# DeltaPSU 產品公告

## CLiQ M DC-UPS 模塊產品變更通知

台達 CLiQ M DC-UPS 模塊的緩衝時間將從“2 分鐘”修改為“30 分鐘”。

### 變更內容：

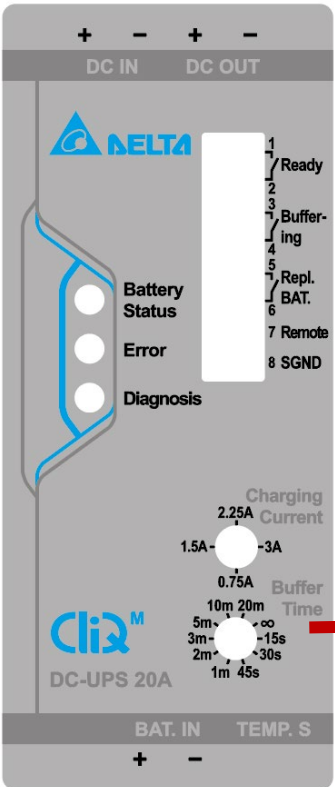
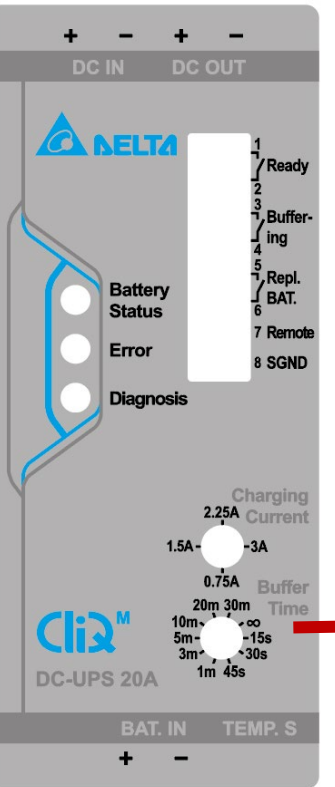
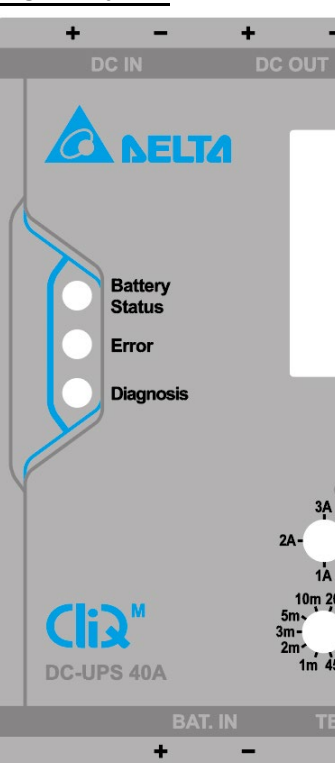
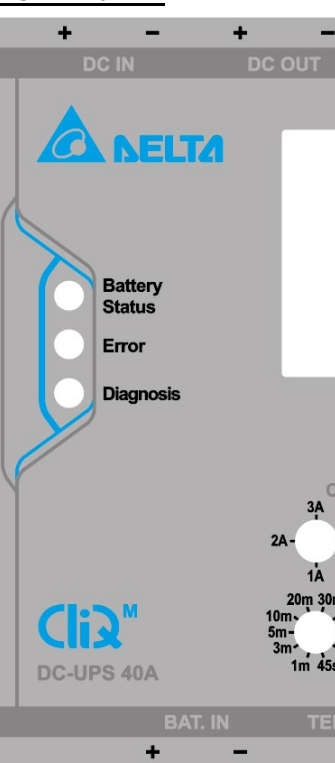
變更前	變更後
<p><b>DRU-24V20AMN</b></p>  <p>Charging Current: 1.5A, 2.25A, 3A</p> <p>Buffer Time: 10m, 20m, 5m, 3m, 2m, 1m, 45s</p>	<p><b>DRU-24V20AMN</b></p>  <p>Charging Current: 1.5A, 2.25A, 3A</p> <p>Buffer Time: 20m, 30m, 10m, 5m, 3m, 1m, 45s</p>
<p><b>DRU-24V40AMN</b></p>  <p>Charging Current: 2A, 3A, 4A</p> <p>Buffer Time: 10m, 20m, 5m, 3m, 2m, 1m, 45s</p>	<p><b>DRU-24V40AMN</b></p>  <p>Charging Current: 2A, 3A, 4A</p> <p>Buffer Time: 20m, 30m, 10m, 5m, 3m, 1m, 45s</p>
